Fortsetzung des Projektes "Buddenbrookhaus, Erweiterung, Umbau und Sanierung, Mengstraße 4+6, 23552 Lübeck"

Konzeptskizzen / Variantenuntersuchung zur Lage der Treppe in den Gewölbekeller

Stand 11/2023

Variante M4-2b · Interne offene Treppe in Mengstraße 4

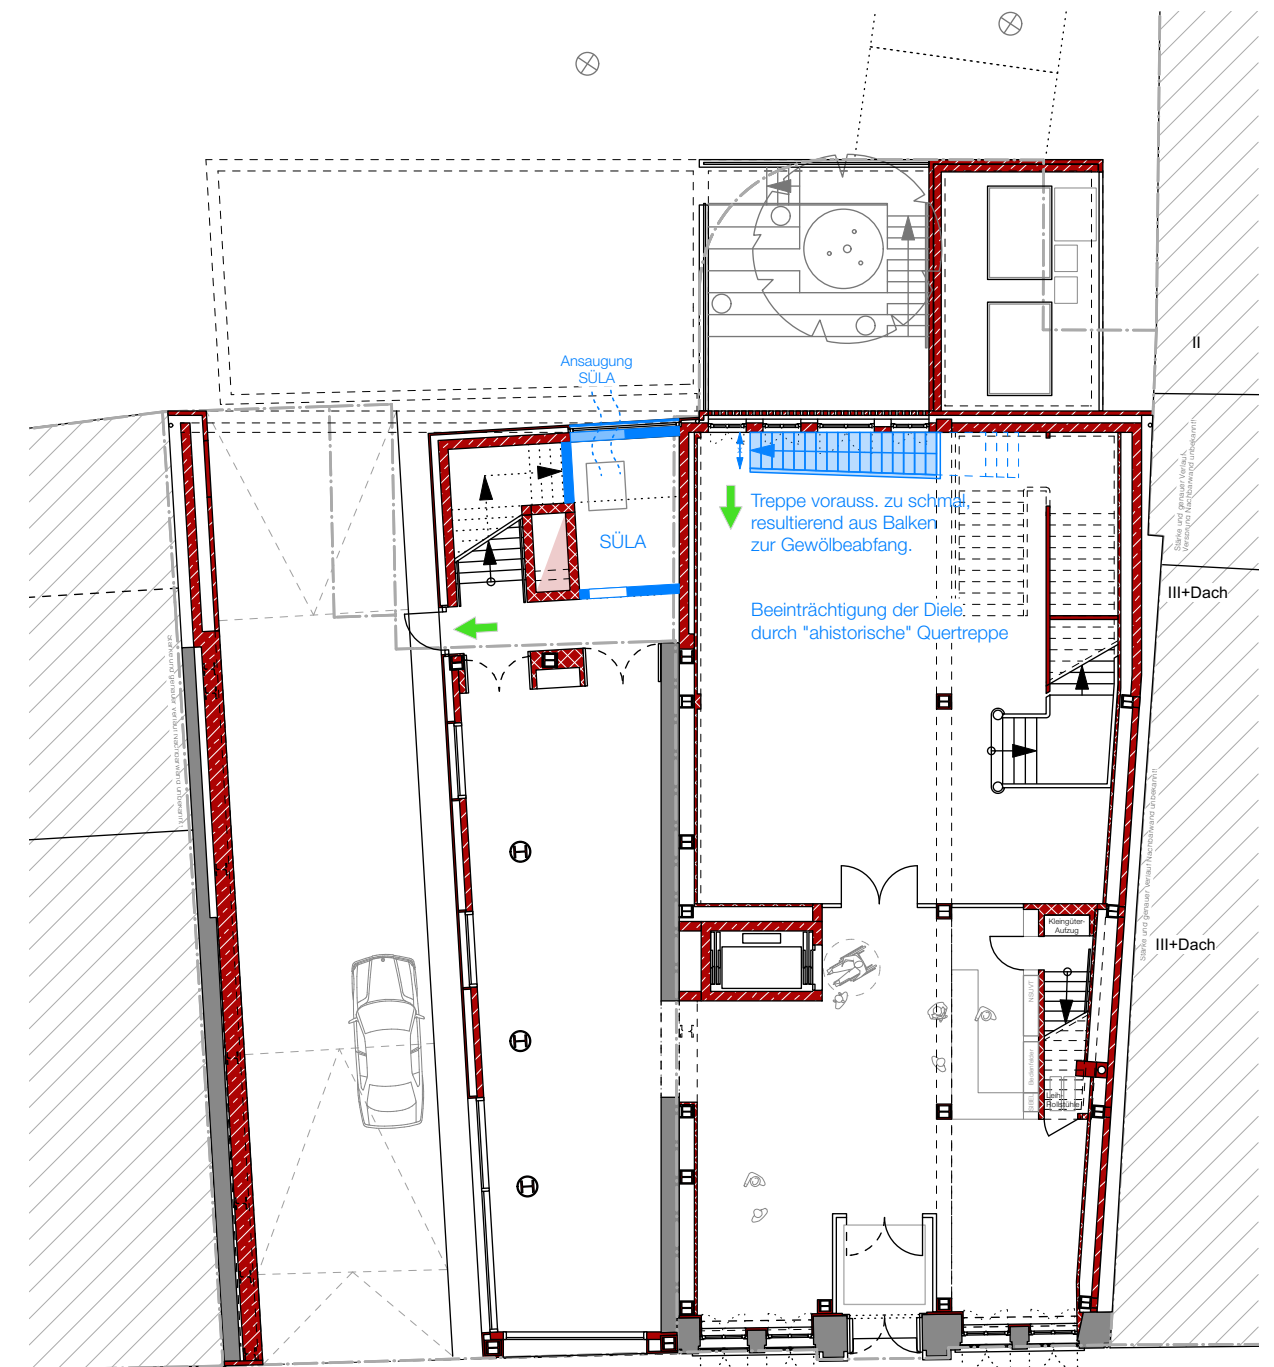
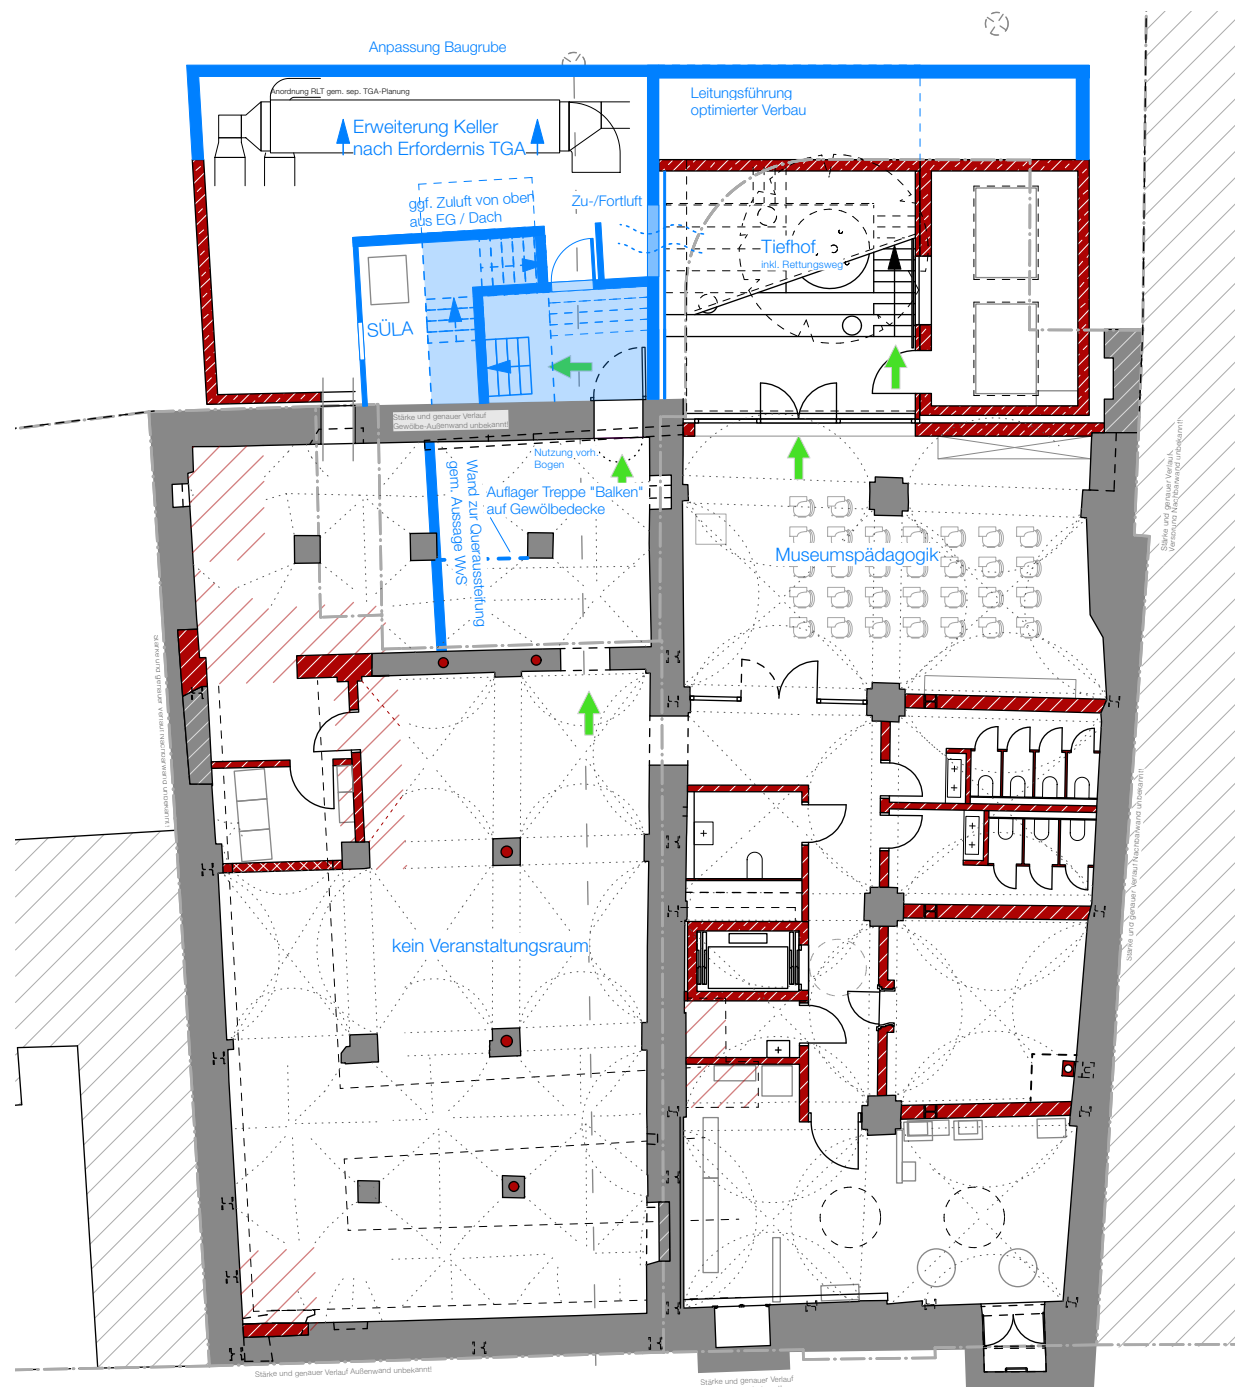
- aus statischer Sicht grundsätzlich möglich
- ggf. Abfangung des Gewölbes erforderlich => Einschränkung der Treppenbreite

- aus gebäudetechnischer Sicht grundsätzlich möglich

- aus sachverständiger Sicht voraussichtlich als genehmigungsfähig zu bewerten
- Treppen zum Untergeschoss (Tiefhof-Freitrepppe und interne Treppe Museumspädagogik) stellen notwendige Treppen im Sinne des Gesetzes dar
- Treppe aus dem UG mündet im EG im Gebäude (kein direkter Ausgang in das sichere Treppenhaus / ins Freie); die Rettungswegführung muss entsprechend über das Erdgeschoss (Diele/Foyer) erfolgen => erzeugt gestattungspflichtige Erleichterung
- Ggfs. wird eine weitere brandschutztechnische Abtrennung der geschossüberbrückenden Nutzungsbereiche erforderlich

- Museumspädagogik als Durchgangsraum mit eingeschränkter natürl. Belichtung => Nutzung als Museumspädagogik fraglich
- Diele wird zur notwendigen Erschließungsfläche u.a. für Garderobe und WCs im UG => Verringerung und Beeinträchtigung der Ausstellungsfläche => resultierend wäre die „Bezahlschranke“ vermutlich ins 1. Obergeschoss zu verlegen
- Verringerung der Ausstellungsfläche in der Diele
- Beeinträchtigung der Diele durch "ahistorische" Quertreppe
- bei einer erforderlichen Abfangung des Gewölbes resultiert eine zu schmale Treppenbreite => zur Prüfung der Realisierbarkeit vertiefende Planung erforderlich

Die Variante bedingt umfangreiche Umplanungen bei allen Planungsbeteiligten.

Variante M6-1 · Ergänzende Kubatur rückwärtig der Mengstraße 6

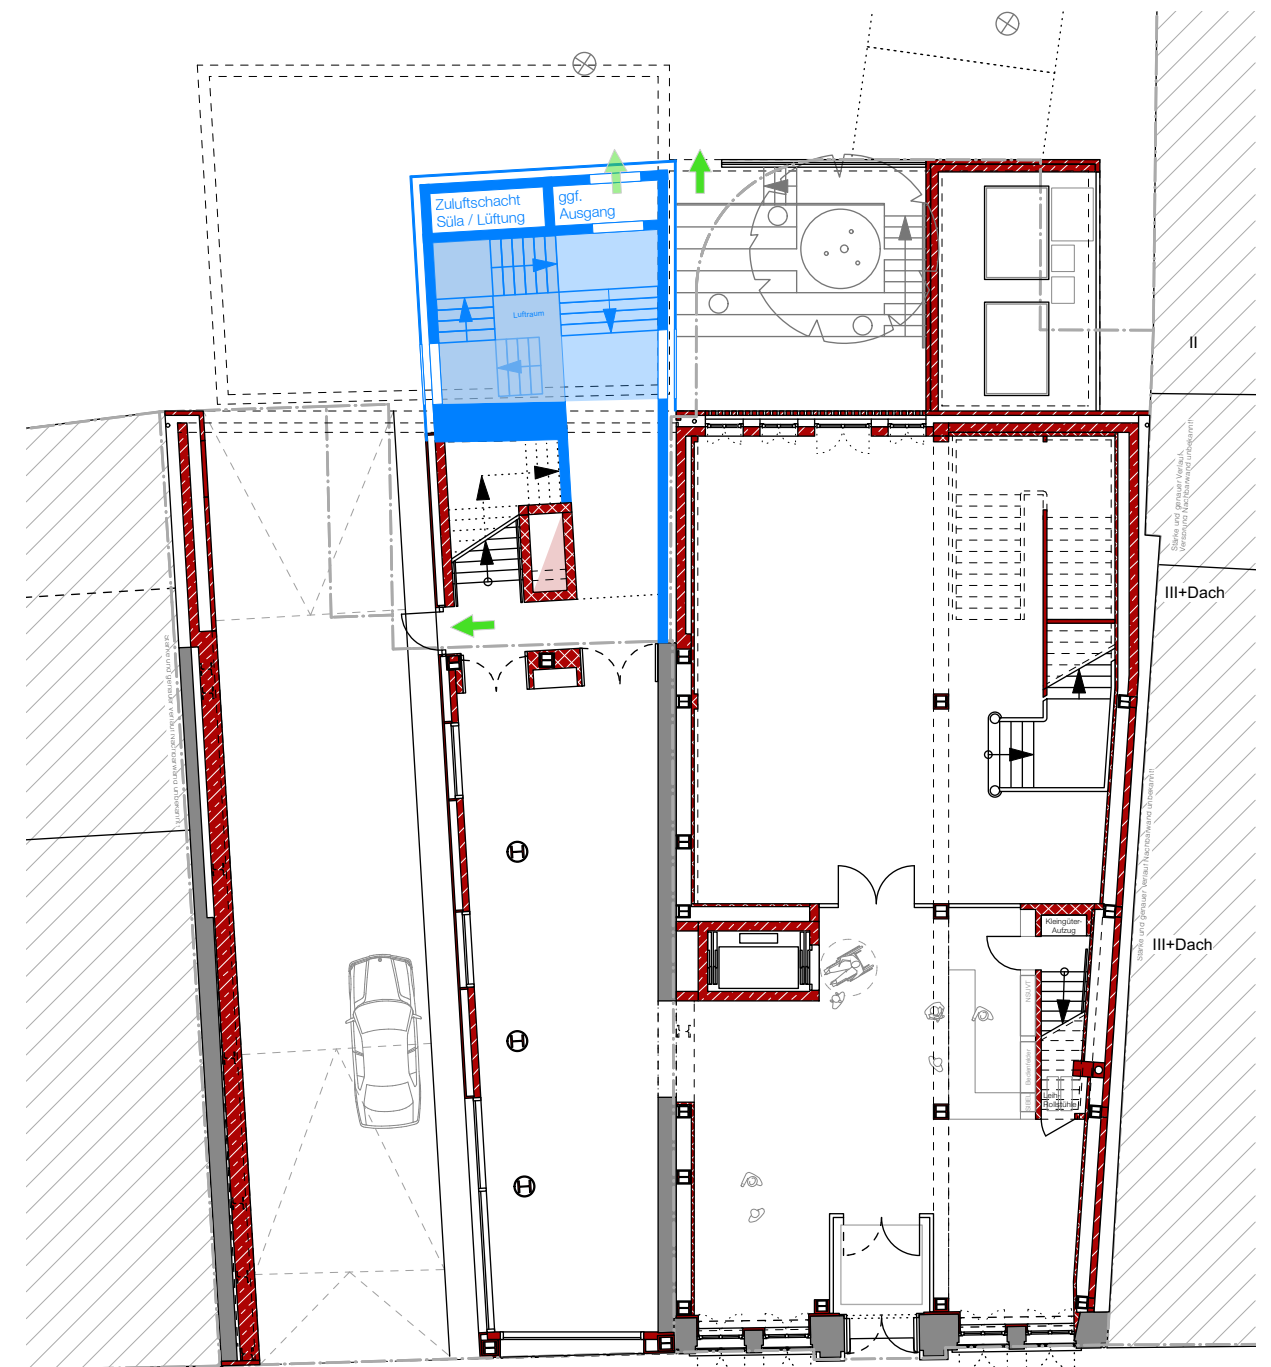
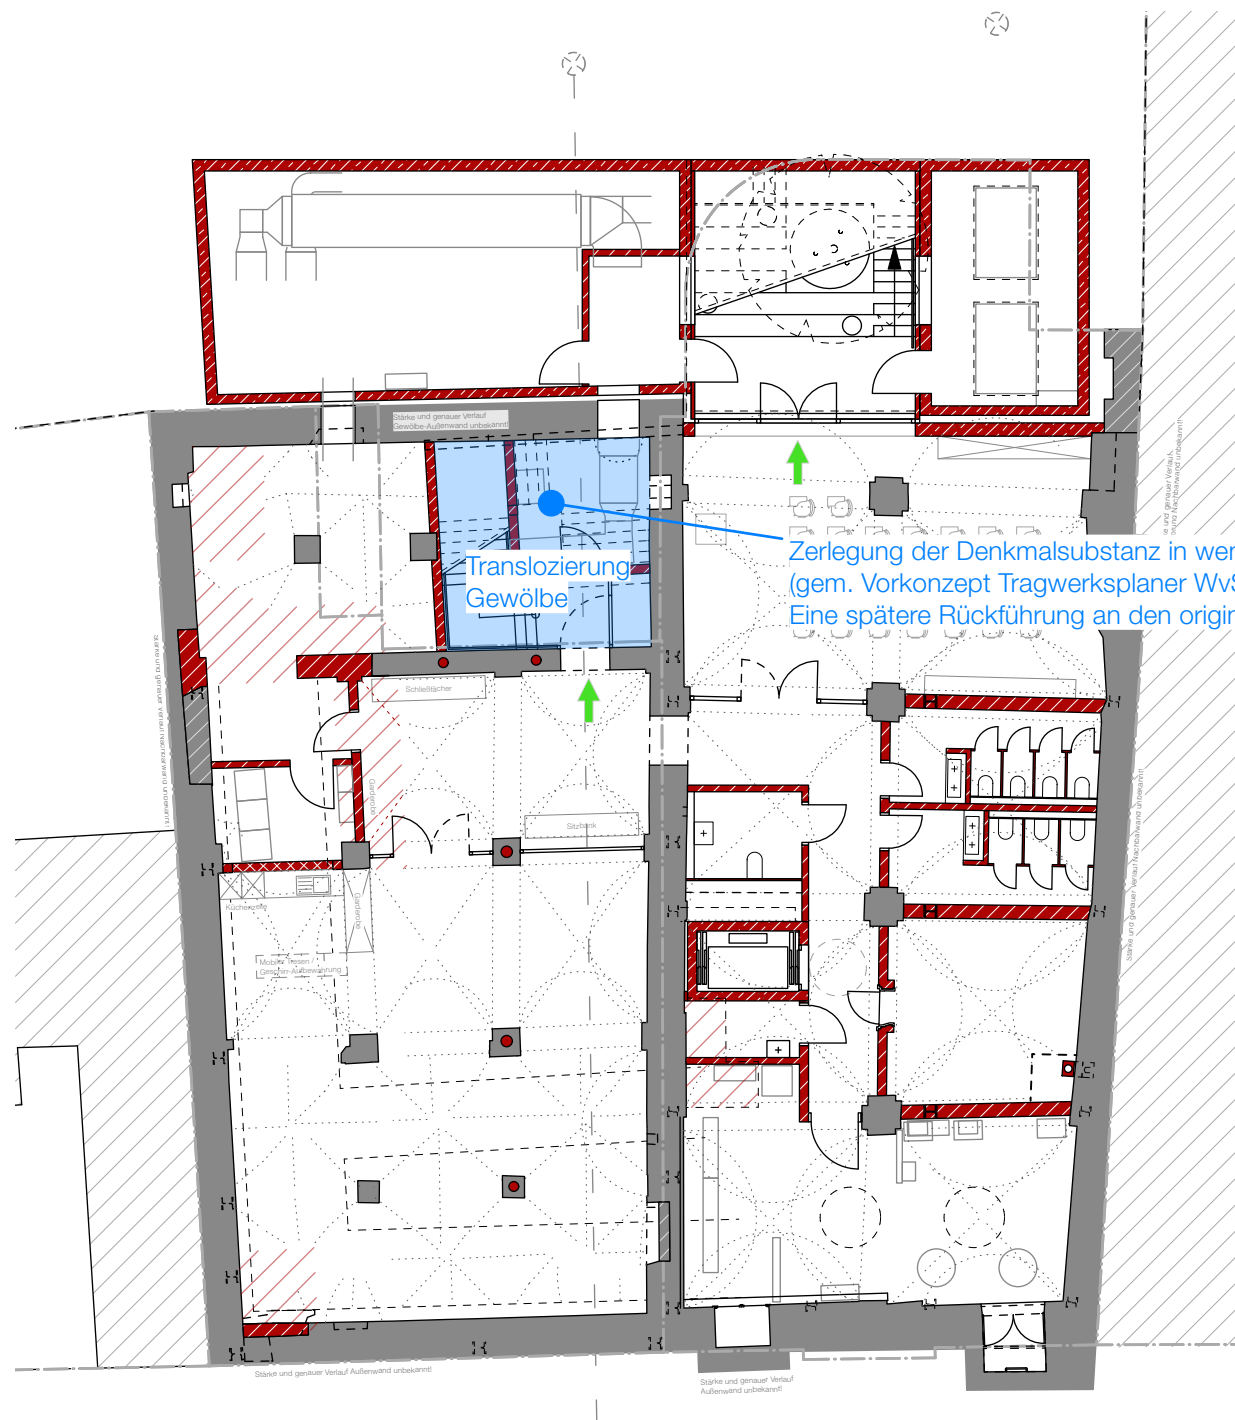
- aus statischer Sicht grundsätzlich möglich

- aus gebäudetechnischer Sicht grundsätzlich möglich
- Regenwasserschacht und -Leitung Wehdehof werden tangiert => Verlegung erforderlich

- aus sachverständiger Sicht voraussichtlich als genehmigungsfähig zu bewerten
- aufgrund der vergrößerten Treppenraumsituation im Unter- und Erdgeschoss wird die Anpassung der SÜLA erforderlich
- Treppen zum Untergeschoss (Tiefhof-Freitreppe und notw. Treppenraum erhöhter Sicherheit) stellen notwendige Treppen im Sinne des Gesetzes dar

- Rechte Dritter / Grunddienstbarkeit betroffen => Zustimmung Nachbarn erforderlich
- Erweiterung des Technikellers im Wehdehof => Anpassung der Baugrubenkonstruktion erforderlich
- Zustimmung der Denkmalpflege für Bogenöffnung (Zugang zum Treppenraum im UG) erforderlich
- Abweichung der Fassade und Gebäudekubatur vom Wettbewerbsergebnis => Zustimmung/Abstimmung Stadtplanung erforderlich

Die Variante bedingt umfangreiche Umplanungen bei allen Planungsbeteiligten.
